南京熊猫现代服务业光伏发电 1.54mwp

子项目工程

(质量安全问题汇总)

监理项目部

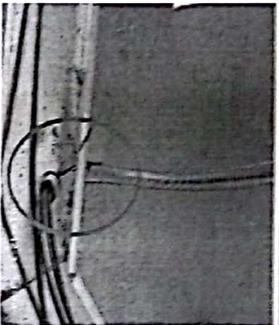
| 15 | | 光伏组件备品未有效保护, 放置不合理, 组件接线盒已被雪水浸泡 | 质量 |  | 组件存放 | 光伏区 | 2018. 1 | | | 总包方管理不到位 | 已通知总包方进行妥善保管, 并做有效处理。 |
